Referencia: Expediente: LAV0033-00-2016

Asunto: Comunicación Resolución No. 1323 del 07 de mayo de 2026

“Por la cual se decide una solicitud de modificación de licencia ambiental y se toman otras determinaciones”

Figura. Localización del tramo del proyecto UPME 01 de 2013 Subestación Norte 500 kV y Líneas de Transmisión Norte - Tequendama 500 kV y Norte Sogamoso 500 kV, como primer refuerzo de red 500 kV del Área Oriental

Figura. Zonificación de manejo ambiental del UPME 01 de 2013 Subestación Norte 500 kV y Líneas de Transmisión Norte - Tequendama 500 kV y Norte - Sogamoso 500 kV – como primer refuerzo de red 500 kV del Área Oriental, tramo objeto de modificación

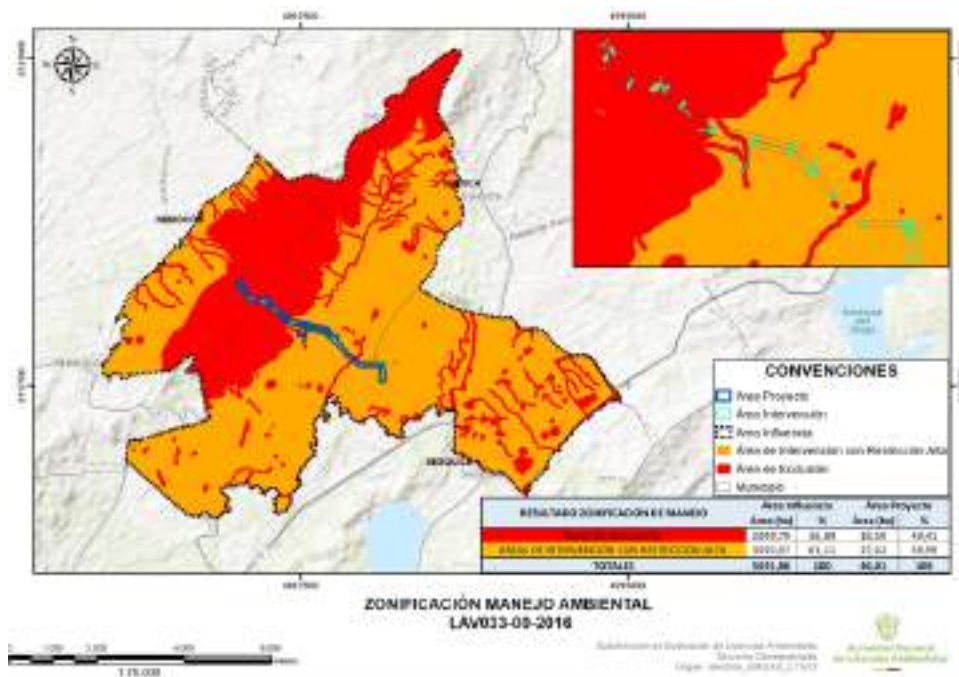
A continuación, se presenta la figura de la zonificación de manejo ambiental ajustada de acuerdo con las consideraciones de esta Autoridad Nacional para el proyecto UPME 01 de 2013 (Subestación Norte 500 kV y Líneas de Transmisión Norte - Tequendama 500 kV y Norte Sogamoso 500 kV) – como primer refuerzo de red 500 kV del Área Oriental, tramo objeto de modificación, la cual arrojó que el 40,41% del área proyecto, se encuentra en área de exclusión mientras el 59,59% restante, se localiza en áreas de intervención con restricción Alta como se observa en la siguiente Figura:
